[2008-03-27]Quidway S3026EFGTC&E026_E026T系列交换机R0039L02版本发布

Quidway S3026EFGTC&E026_E026T系列交换机R0039L02版本发布

Quidway S3026EFGTC&E026_E026T系列交换机R0039L02版本正式发布, 发布范围为ARP攻击防御局点。版本配套关系请参考如下版本配套表:

3. OPTED06910

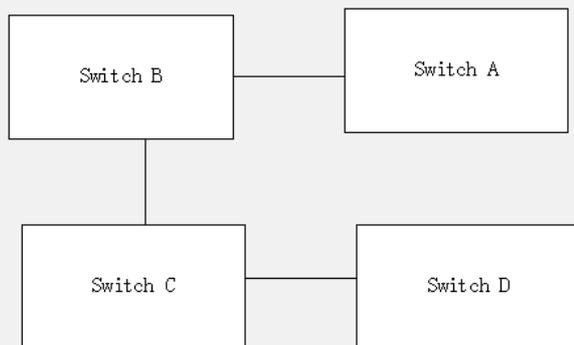
问题产生的条件:

组网:

上图四台设备开启STP功能，反复修改设备C上端口port1的cost值，在端口port2上执行shutdown命令。

问题现象：设备C上端口port3的STP状态不能快速迁移。
